「雲林離島式基礎工業區開發計畫八十六年度施工期間
環境監測第二季(八十六年二月至四月)報告」環保署意見
暨工業局辦理情形說明對照表

「雲林離島式基礎工業區開發工程施工期間環境監測調查九十年度第三季報告(九十年八月至九十年十月)」
環保署意見暨工業局辦理情形說明對照表

雲林離島式基礎工業區施工期間環境監測98年第2季
(98年04月~06月報告)行政院環境保護署審查意見回復情形

雲林離島式基礎工業區開發計畫施工期間環境監測 105 年第 4 季報告

空氣品質監測相片紀錄

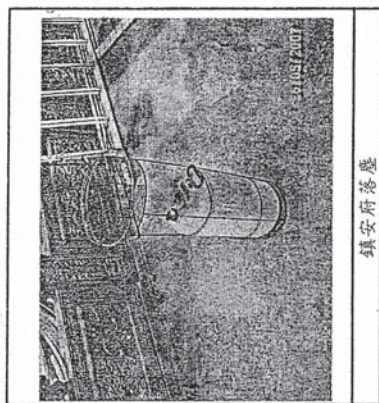
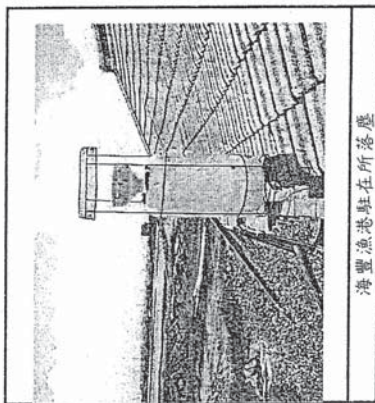
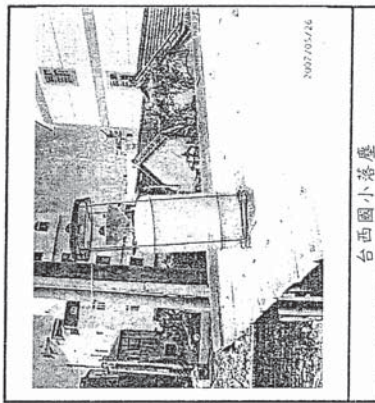
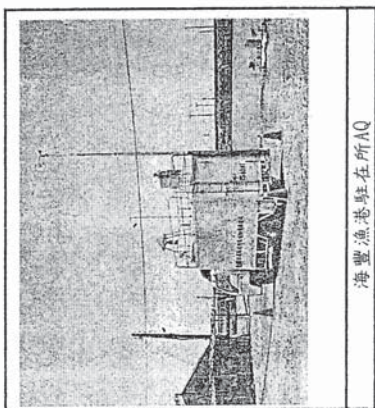
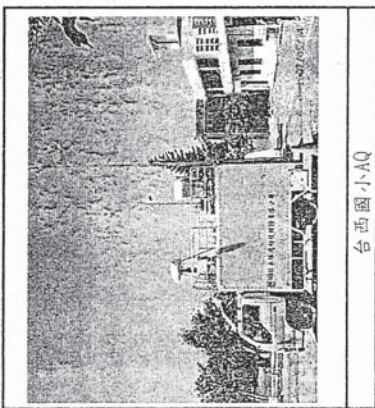
11.所附空氣品質監測照片紀錄為2006年有誤，請更正。	謝謝指教。 檢附附件二為修正本計畫第二季執行空氣品質監測照片紀錄。
12.測點選擇：環境背景音測量測點之選擇，除道路邊地區外，亦包括一般地區之測點，以利評估開發對附近住宅、學校之影響，請補充。	測點選擇係依據雲林離島式基礎工業區開發計畫環境監測計畫變更內容對照表(91.7.26 環署綜字第0910051118 號函同意備查在案)據以執行，敬請諒察。

圖 1 新與區潮間帶於各年度之懸浮固體最高、平均與最低濃度變化(測站 N1)

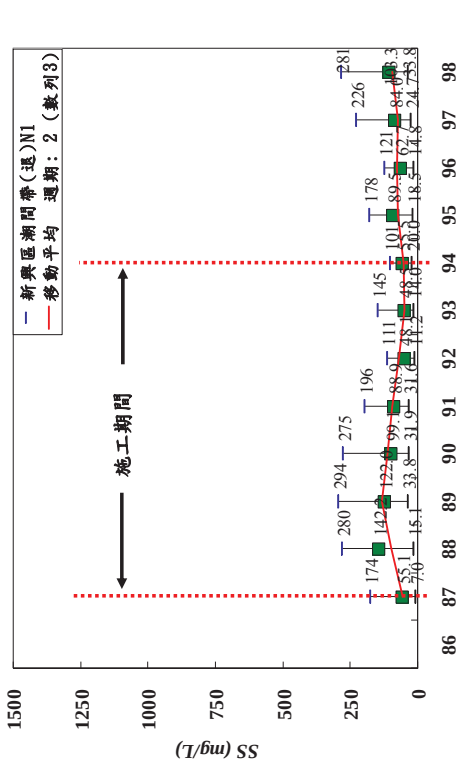
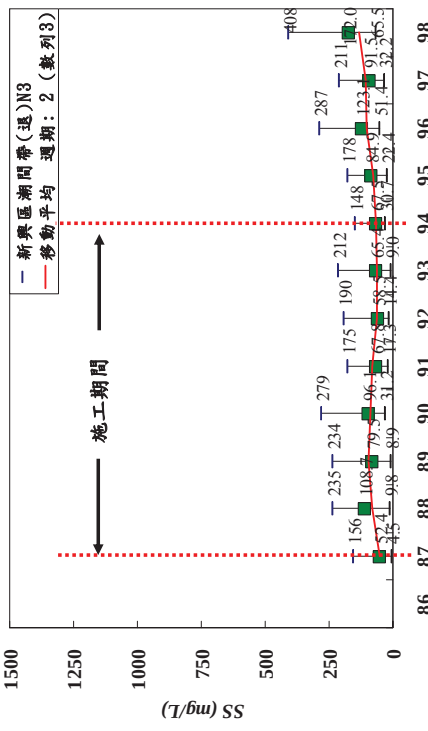
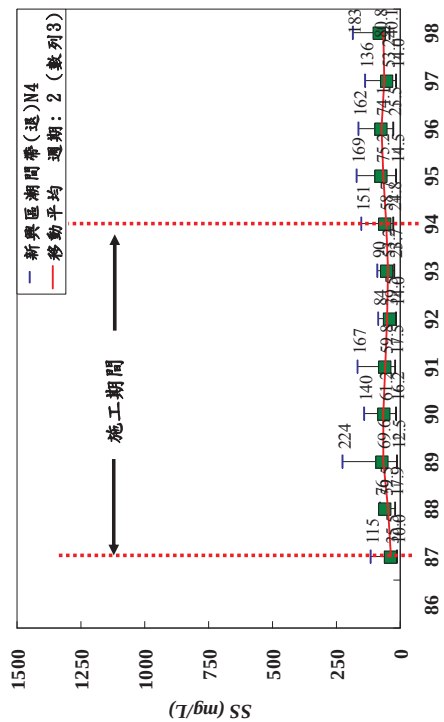
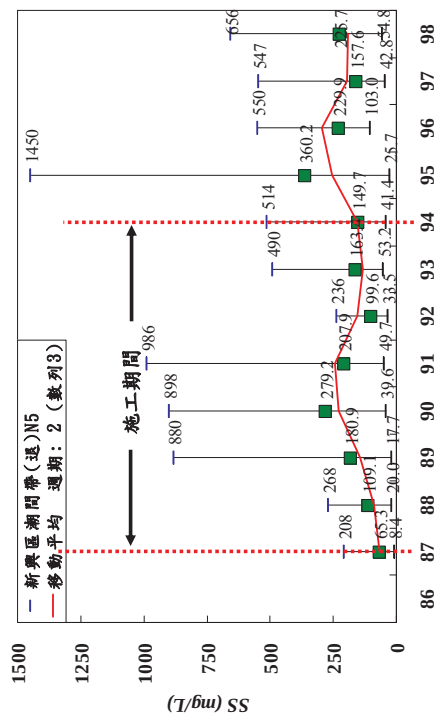
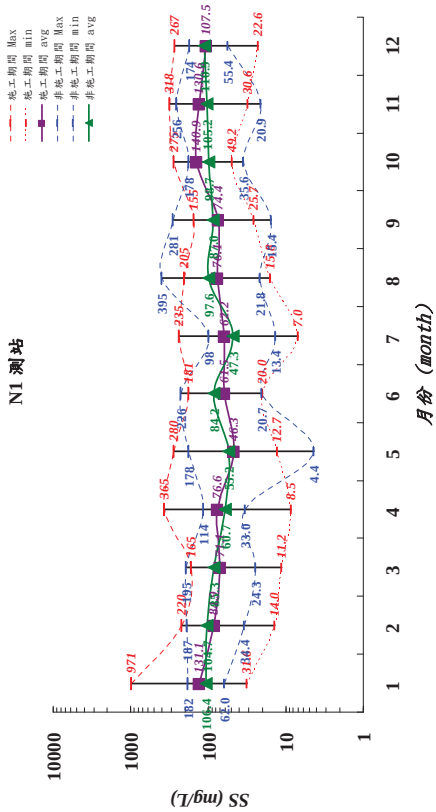
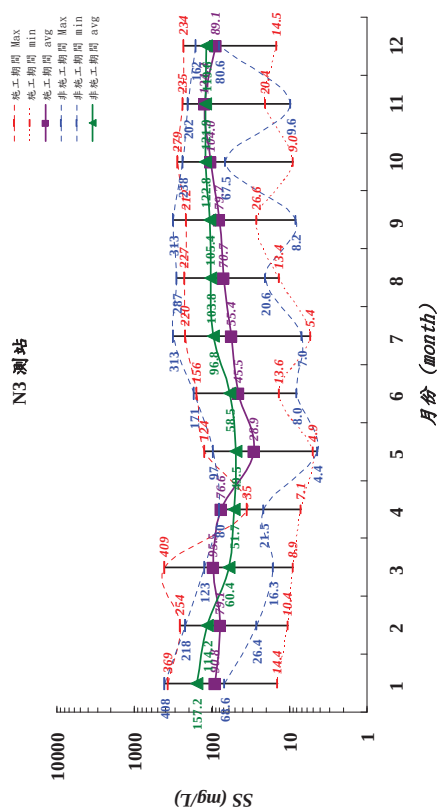
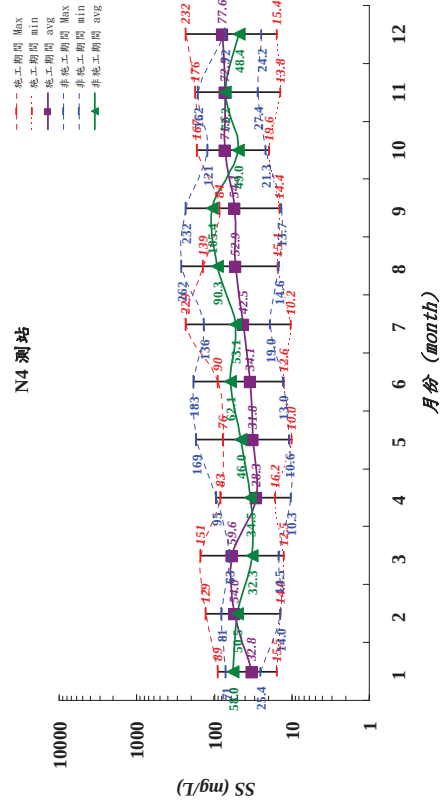
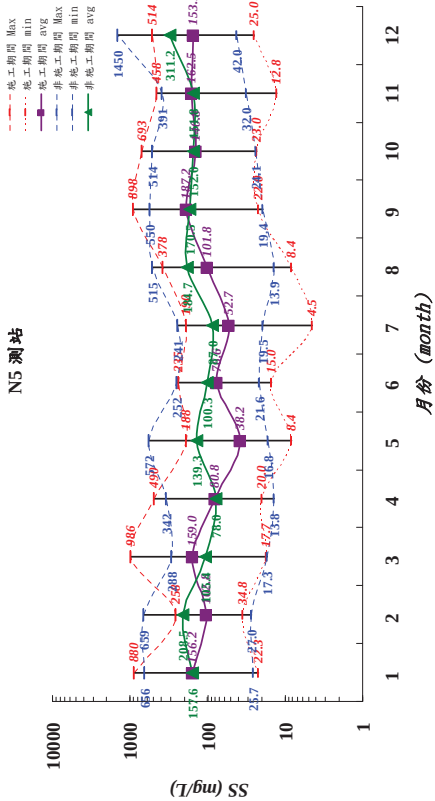
行政院環境保護署意見	意見回復
1. 本署98年10月1日環綜字第0980088814號函說明三「本署新與區潮間帶於退潮計有溶解氧、五日生化需氧量、大腸桿菌群、氨氮與磷及漲潮期計有大腸桿菌群、氨氮與磷符合甲類海域水質標準。請於下次報告中將歷年來不符合甲類海域水質標準檢測項目，就採樣時間、氣候狀況、陸源污染及本計畫施工期間可能污染等項目，列表分析說明。」之本意，係請就本計畫施工期間對新與區潮間帶可能產生之水質影響，並請就本計畫施工地點與施工期程對新與區潮間帶可能之水質影響，提出分析說明。	本計畫於新與區造地施工方式，乃先築堤而後填土，以避免產生之高濁度水範圍擴大；另施工區內未設營區，不致產生生活污水。故施工期間之造地工程，對新與區潮間帶可能產生之水質影響，主要為水體混濁程度之改變。因此，倘若施工不當則可能造成鄰近區域水體懸浮固體物濃度增高。而近岸水體混濁程度變化，主要係受水中懸浮固體物含量多寡所決定，如來自於自然力量的颱風所引起之強風豪雨冲刷地表，以及東北季風期風浪拍打近岸翻攪水體，都將造成水體懸浮固體物濃度遽增。如新與區潮間帶懸浮固體物濃度高值，多發生在颱風大雨或東北季風期間。 以下即針對新與區施工地點與施工期程，對鄰近新、舊虎尾溪潮間帶區可能產生之水質影響項目一懸浮固體量變動情形作說明： 1. 由各年度懸浮固體物濃度統計變化圖顯示(圖1~圖4)，位於新、舊虎尾溪間一有才寮排水(N3)、馬厝排水西北側(N4)潮間帶，以及新與區區東南側之馬厝與舊虎尾溪口外潮間帶(N5)，於新與區造地施工期間(民國87年5月至94年12月)與非施工之停工後(民國95年1月~98年9月)相比，其施工期間懸浮固體濃度並無明顯偏高；而位於新與區區東北側之施厝寮排水與新虎尾溪測站(N1)，則於施工之88與89年間，曾出現相對較停工後略高之測值，但增高之懸浮固體濃度有限。以施工期間平均濃度最高值(88年：$SS_{mean}=142\text{ mg/L}$)為例，比停工後(98年：$SS_{mean}=103\text{ mg/L}$)高出39 mg/L，而同年度最高值則相近(88年：$SS_{max}=280/98\text{ 年}$：$SS_{max}=281\text{ mg/L}$)，並無異常偏高，且自90年起亦無持續增高之趨勢。 2. 此外，從施工與非施工期間(停工後)各月之懸浮固體濃度高低變化統計(圖5~圖8)顯示，其月平均濃度於施工與非施工期間互有高低，並未有施工期間各月的平均濃度明顯高於停工後之現象。 3. 另由新與區施工期間與非施工期間懸浮固體物平均濃度(退潮)比較可知(表1)，除新虎尾溪出口潮間帶(測站N1)，於施工期間平均濃度略高於非施工期間外，其餘整體呈現非施工期間懸浮固體物平均濃度較高之特性，且非施工期間總平均濃度(129 mg/L)比施工期(91.6 mg/L)明顯高出37.4 mg/L，亦即非施工期間懸浮固體物平均濃度，仍比施工期間高出約40.8%。此顯示出新與區區圍堤造地施工行為，於施工期間對鄰近水體所造成的混濁擾動程度，與非施工行為為知大雨冲刷，或風浪翻攪淺水區所產生之高懸浮物相比，整體而言並不顯著。 4. 綜合上述分析可知，新與區於造地施工期間，並未對該鄰近潮間帶區水體之懸浮固體量，產生明顯增量之不利影響。

圖1 96 年度至 100 年度參寮區河川/河道歷次氨氮濃度變化圖

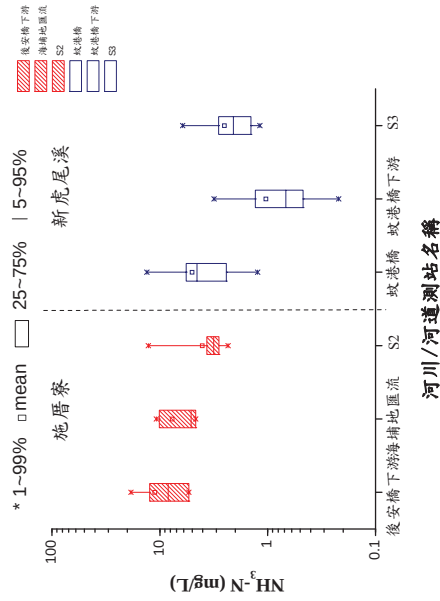
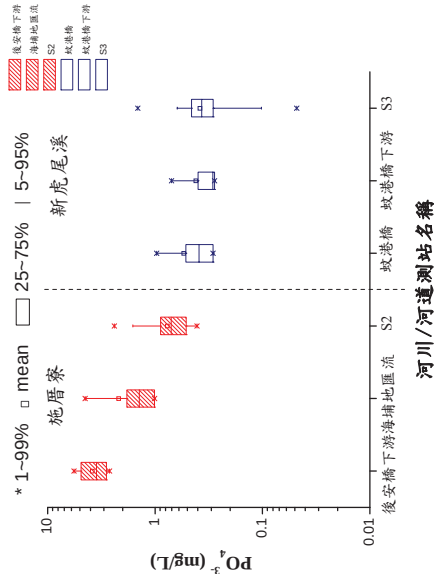
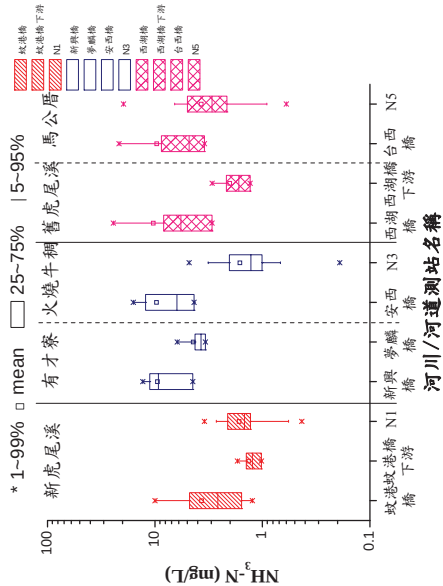
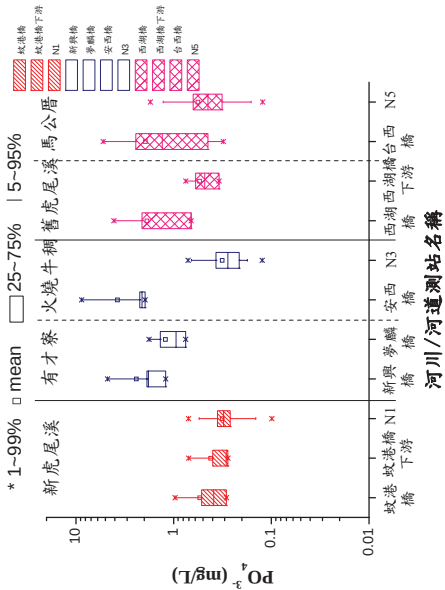
行政院環境保護署意見	意見回復
4.工業區附近河口河川水質欠佳，監測報告表示屬於內陸排放與本(雲林離島式基礎)工業區無關，請補充及檢附相關判讀依據。	4.謝謝指教，請參閱如下附件-河口水質污染補充說明。
5.報告書P.3-38頁，地下水質民井4之錳含量1.51mg/L比歷年之監測數值大幅攀高，且超過地下水監測基準0.25mg/L，P.3-35頁內文說明與歷年相似，請修正說明。	5.謝謝指教。 有關地下水質民井4之錳含量比歷年之監測數值大幅攀升之情形，由於該井屬民生用井非一般標準監測井，故不受相關規範管理。因民井設置位置與深度皆與監測井有一定程度之差異，且易受人為活動（例如：畜牧、養殖等）影響，因此，該井地下水相關檢測數據僅作為背景資料使用，並與工業區內監測井檢測之數據比對使用。經比對歷年之檢測結果，本次錳確有大幅攀高情形，後續仍將持續採樣監測，以追蹤其濃度變化。另外針對P.3-35頁內文說明與歷年相似之情形，係指除了錳以外之其餘重金屬而言，包含銅、鉛、鋅、鎘、鉻、砷、鐵、鎳及汞，並非特定針對錳數值進行說明。
6.附錄四原始紀錄表七、八，河口水質報告重複，未見陸域水質報告及底泥之報告(僅有封面)。	6.謝謝指正，報告資料因印刷排版疏漏，爾後將詳加注意改正。
7.河川及海域水質底質重金屬於2月3月有執行監測(P.1-19-21)，未見監測及結果說明。	7.謝謝指教， 河川及海域水質、底質重金屬 監測結果說明請參閱報告書p2-56~p2-57。
8.請提供本季執行地下水採樣之原始紀錄，以利審查。	8.謝謝指教。 本季地下水採樣之原始紀錄已檢附於附錄中，惠請查閱附錄4-地下水質調查結果。

以96年至100年度於參察區近岸水體水質之主要污染源為例，由施厝寮與新虎尾溪的下游河川、河口至潮間帶測站氨氮與磷之濃度分布可知，於退潮期間各測站之氨氮(圖1)與正磷酸鹽-磷(圖2)濃度盒子圖變化趨勢顯示，施厝寮接近出海口位置(S2)與新虎尾溪接近出海口位置(S3)之隔離水道測站，整體平均皆較其相對上游的河川測站為低，其濃度分布呈現向海域遞減之特性。如施厝寮排水的後安橋下游與海埔地匯流，新虎尾溪的蚊港橋與蚊港橋下游測站，其氨氮與正磷濃度，均呈現上游河川高於下游河口，而隔離水道則為最低分布，但其中隔離水道S3測站由於來自北方施厝寮匯入的加成影響，造成S3測站之氨氮與磷濃度較高於蚊港橋下游。

河川、河口至潮間帶測站氨氮與磷之濃度分布可知，於退潮期間各測站之氨氮(圖3)與正磷酸鹽-磷(圖4)濃度盒子圖變化趨勢顯示，新虎尾溪出口(N1)、有才寮出口(N3)與舊虎尾溪出口(N5)之潮間帶區測站，整體平均皆較其相對上游的河川測站為低，其濃度分布呈現向海域遞減之特性。如有才寮排水的新興橋與夢麟橋、火燒牛稠的安西橋，以及舊虎尾溪的西湖橋與西湖橋下游、馬公厝排水之台西橋測站，其氨氮與正磷濃度，均呈現上游河川高於下游河口，而潮間帶則為最低的分布，這些調查區並非本工業區廢水排放之區域，由圖中亦高低分布顯示，其近岸水體的污染來源主要為河川。另外，由圖中可知，舊虎尾溪出口潮間帶(N1)及有才寮出口潮間帶(N3)變動為大，此反映出舊虎尾溪近岸水體，受到來自舊虎尾溪加上馬公厝排水匯入河川污染輸入，尤其是氨氮方面的加成影響，使得舊虎尾溪出口潮間帶水質，相對較其北方潮間帶區變動大且平均濃度較高。

臭氣圖 3.1.1-4 更新如下

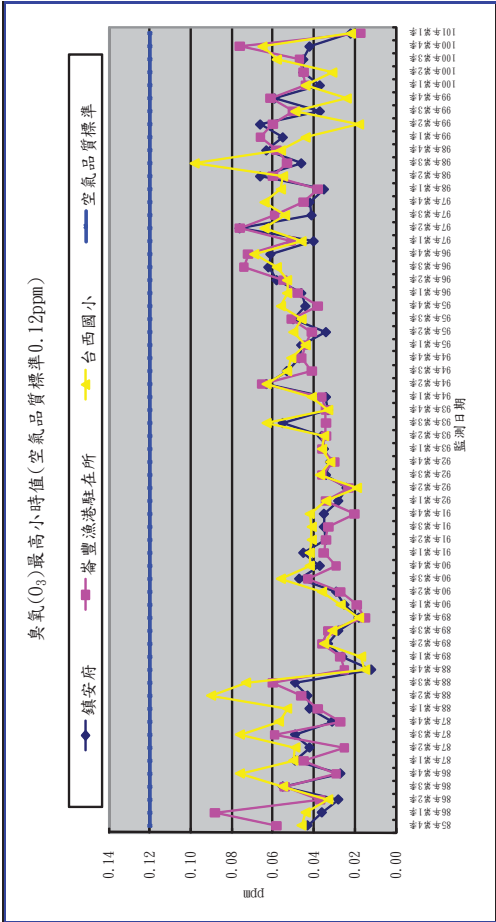
雲林縣政府意見	意見回覆
一、前揭函文本府收文日期為101年5月9日，附件送達日期為101年5月18日，建議爾後公文與附件一併寄送。	一、敬悉，遵照辦理。
二、本季噪音監測未超出標準	二、敬悉。
三、臭氣監測敘述(p3.2)與圖 3.1.1-4(p3.8)顯有不符，請修正。	三、謝謝指教，圖 3.1.1-4 已修正如附件。
四、P2-53~p2-68 圖 2.9-1 中，圖例標示有最大值、平均值及最小值，但於所列趨勢圖中並未完整顯示，請修正內容。	四、謝謝指教，本計畫民國 87 年執行期間係採集多種潮位水質，故於圖 2.9-1 顯現最大值、平均值及最小值之趨勢分析，而由民國 88 年開始調整採樣作業，僅於高、低潮位各進行一次採樣分析，爰此趨勢圖上以高潮位(H)及低潮位(L)水質分析結果進行解析。
五、海域水質雖測值多介於歷年變化範圍，但部分測項(如參寮排水測站之氨氮)較近期監測結果為高，請探討可能原因並持續監測留意其變化趨勢。	五、謝謝指教，由雲林沿海水質狀態之空間變化顯示，雲林離島工業區長期受到新虎尾溪與舊虎尾溪等陸源不定期畜牧廢水與生活污水排入影響，使生化需氧量、氨氮等有機污染指標於河口濃度明顯高於海域，而潮間帶水質介於其間，顯現污染濃度分布從河口向海域遞減之特性，後續將持續監測其變化趨勢。
六、海域水質部分監測值除標明與歷次相比無異外，請註明監測值是否符合相關水質標準或 NOAA 容許濃度。	六、謝謝指教，海域水質相關監測結果於後續報告中將列入美國 NOAA 容許濃度進行解析。
七、地下水除閘切水質外，於鄰海地區亦須觀測及探討地下水水位變化情形，及其與水質項目濃度變化之相關性。	七、謝謝指教，本計畫所進行之地下水監測，主要針對已陸化區域所設立之 2 口監測井及附近地區原有 2 口水井，進行每季 1 次之地下水水質監測，地下水水位監測則係以已陸化區域所設立 2 口監測井進行連續式觀測，歷年來皆有持續監測地下水水質及水位變化趨勢，後續將加強探討地下水水位變化及與水質項目濃度變化之相關性。
八、宜將「附錄四-6-表 1」移至本文，並加入相關重要參數欄位，如監測及管制標準值、溶氧、水深及總溶解固體物等。	八：謝謝指教，將於第 2 季予以修正。
